Rep No.B22023

(シュナイダーブランド)TeSys Dシリーズ電磁接触器 銘板変更のお知らせ

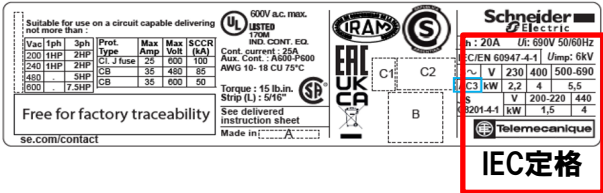
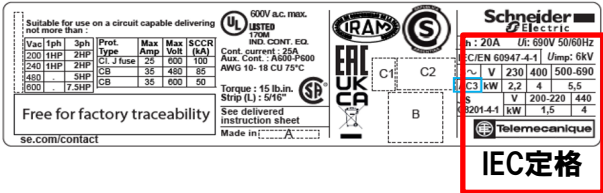
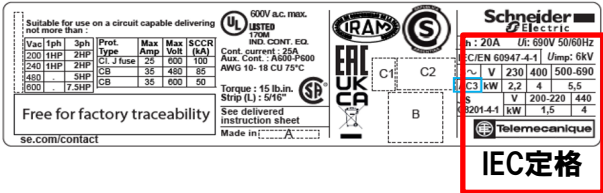
製品名	電磁接触器		
シリーズ、名称	TeSys D(Deca)シリーズ		
形式	電磁接触器(3極):LC1D□ 電磁接触器(4極):LC1DT□あるいはLC1D□8あるいはLP1D□ 可逆形電磁接触器:LC2D□ □=09、12、18、20、25、32、38、40、50、60、65、80、95、115、150 すべての端子形状が対象です。		
変更部分	製品側面銘板		
変更内容	IEC 60947-4-1の規格改定により、使用負荷種別AC-3e(IE3モータ対応)が追加されたことに伴い、銘板記載のIEC定格をAC-3定格よりAC-3e定格に変更いたします。 なお定格値は、AC-3定格と変更ございません。 ■銘板例 <table border="0" style="width: 100%;"> <tr> <td style="width: 33%; text-align: center;">  <p>現行品(AC-3定格)↓</p> </td> <td style="width: 33%; text-align: center;">  <p>変更品(AC-3e定格)↓</p> </td> </tr> </table> <p>※形式により定格値及び銘板デザインが異なります。</p>	 <p>現行品(AC-3定格)↓</p>	 <p>変更品(AC-3e定格)↓</p>
 <p>現行品(AC-3定格)↓</p>	 <p>変更品(AC-3e定格)↓</p>		
変更理由	規格対応のため		
変更実施時期	即日		
添付資料	ございません。		
本変更に伴う注意事項	その他の製品仕様の変更はございません。またAC-3定格も従来通り変更ございません。
